Städtebauliches Planungskonzept
Arbeitstitel: Widdersdorfer Straße 158 und 188 a, in Köln -Ehrenfeld

**Frühzeitige Beteiligung der Dienststellen
Städtebauliches Planungskonzept
Widdersdorfer Straße 158 und 188a in Köln-Ehrenfeld
AZ: 57.42.01_4.16.3_scop**

Arbeitstitel: „Widdersdorfer Straße 158 und 188a in Köln-Ehrenfeld“

Frühzeitige Beteiligung der Dienststellen im Rahmen der Beteiligung zum Bauleitplanverfahren gemäß § 4 Absatz 1 Baugesetzbuch (BauGB)

Kampfmittelbeseitigungsdienst / Luftbildauswertung

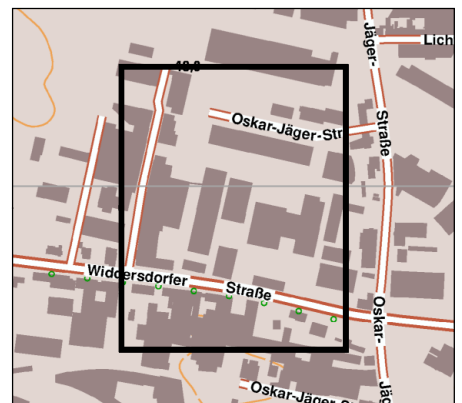
Luftbilder aus den Jahren 1939 - 1945 und andere historische Unterlagen liefern Hinweise auf vermehrte Bombenabwürfe. Insbesondere existiert ein konkreter Verdacht auf Kampfmittel bzw. Militäreinrichtungen des 2. Weltkrieges (Stellung). **Ich empfehle eine Überprüfung der zu überbauenden Fläche auf Kampfmittel im ausgewiesenen Bereich der beigefügten Karte sowie des konkreten Verdachtes.** Die Beauftragung der Überprüfung erfolgt über das Formular [Antrag auf Kampfmitteluntersuchung](#) .

Sofern es nach 1945 Aufschüttungen gegeben hat, sind diese bis auf das Geländenniveau von 1945 abzuschleifen.

Erfolgen Spezialtiefbauarbeiten mit erheblichen mechanischen Belastungen wie Rammarbeiten, Pfahlgründungen, Verbauarbeiten etc. empfehle ich eine Bohrlochdetektion. Beachten Sie in diesem Fall den [Leitfaden](#) auf unserer Internetseite.
